SERVICE INFO – FAG 0034

Изменение ступичного модуля

Производитель: Alexander Dennis

Номера осей DANA: S63U, S75U, T75U

Рисунок 1: Для осей, маркированных номером S63U, в дополнение к ступичному модулю, должны заменяться тормозной диск, крепление колеса, резьбовые шпильки и гайки

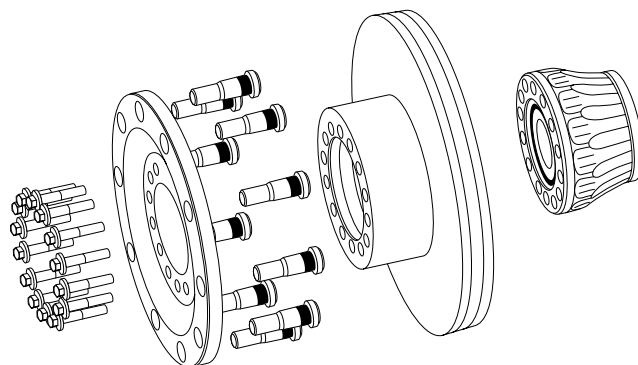
Для осей DANA под номерами S63U, S75U, T75U, производитель автобусов Alexander Dennis заменил поставщика ступичных подшипников Timken на FAG.

Если при ремонте осей S63U, S75U или T75U, остается подшипник производства Timken, дополнительные компоненты также требуют замены.

Номер оси	Необходимые компоненты	Арт. номер Alexander Dennis	Количество
S63U	Крепление колеса	658468-3	1 x
	Колесные шпильки	650723-2	10 x
	Тормозной диск	658468-4	1 x
	Крепежный болт	658468-5	14 x
S75U	Крепление колеса	661391-2	1 x
	Крепежные болты	661391-3	14 x
T75U	Крепление колеса	661391-2	1 x
	Крепежный болт	661391-3	14 x
NDS 80	нет	-	-

Моменты затяжки болтовых соединений: 236 – 260 Нм
